SUPERINTENDENCIA DE INDUSTRIA Y COMERCIO	
RAD: 13-59976- -4	FECHA: 2015-05-16 23:06:04
DEP: 2020 DIRECCION DE NUEVAS CREACIONES	EVE: 1 REGISTRO/DEPOSITO/CONCESION/DEPOSITO
TRA: 2 PATENTES DE INVENCION	FOLIOS: 5
ACT: 519 TRASLADOINFORME

Asunto: Radicación: 13-59976- -4
 Trámite: 2
 Evento: 1
 Actuación: 519
 Oficio: 5214
 Folios: 5

Título de la solicitud: “Perfeccionamientos en cubriciones con estructura metálica para naves con iluminación cenital y organización asimétrica y atirantada”

Fig. 1 del documento D1

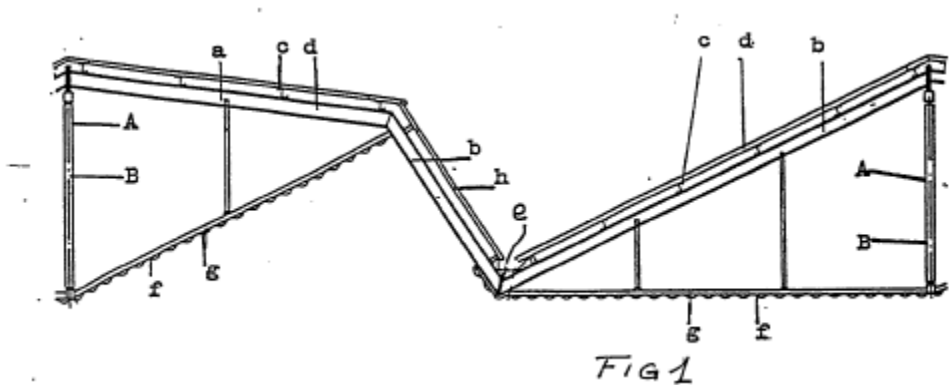
Características esenciales	D1	D2
Perfeccionamientos en cubriciones con estructura metálica para naves con iluminación cenital y vertientes simétricas o asimétricas, caracterizadas por	Las mejoras estructurales en los edificios de acero del tipo que comprende vigas de apoyo (Reiv. 1)	Un sistema de cerchas metálicas (cuya fabricación podemos observar en el video) apoyadas en los muros de hormigón, aguantan todo lo que cuelga de ellas. (líneas 8 y 9; Fig. 1)
Preverse el montaje sobre la viga central en celosía de unas ménsulas quebradas o bancos quebrados en dos o más pendientes de inclinaciones	Las vigas (ab) consisten en un haz roto que tiene al menos dos pendientes y cuya convexidad está vuelta hacia el interior del edificio, una parte de la pendiente que constituye una superficie libre para soportar una superficie de vidrio (h), dichas vigas (ab) se fijan simplemente pulsando las vigas de apoyo (ABCD), mientras que las vigas de soporte elementos para recibir cobertura. (Reiv. 1)	Estructura metálica sobre vigas, donde hay secciones en voladizo con inclinación (Ver Fig. 1)

Fijándose estas ménsulas quebradas o estos bancos quebrados en apoyos atornillados sobre los cordones superiores de las jácenas principales portantes	Las vigas están conectadas rígidamente a las vigas de soporte AB y la convexidad está vuelta hacia el interior del edificio. (Pág. 3, líneas 17 a 19) Debido a su naturaleza, la estructura puede ser ensamblada en el suelo, y los elementos pueden estar atornillados entre sí para formar módulos. (Pág. 5, líneas 24 a 26)	Secciones en voladizo unidas a las viguetas (Ver Fig. 1)
Colocándose sobre estas ménsulas o bancos las correas de formación del entramado de sujeción de los elementos de cubierta y formación del lucernario	Las vigas soportan los cortes (c) que van paralelas a las vigas de apoyo, pueden estar formadas por perfiles de qué permiten el apoyo de elementos de cubierta, por ejemplo, placas de fibrocemento, chapa galvanizada o placas lacadas de aluminio. (Pág. 3, líneas 20 a 25)	Secciones del techo y tejas traslucidas colocadas sobre la estructura para permitir la iluminación del almacén industrial (Ver Fig. 1)

De acuerdo a lo anterior, las características esenciales de la reivindicación 1 están ya anticipadas por los documentos D1 y D2, que muestran estructuras soportadas por vigas principales, las cuales poseen unas ménsulas o secciones parcialmente en voladizo o en haz roto, con diferentes grados de inclinación, sobre las cuales se realiza la instalación de elementos que permiten el paso parcial de iluminación natural sobre un recinto cerrado o simplemente un techo falso.
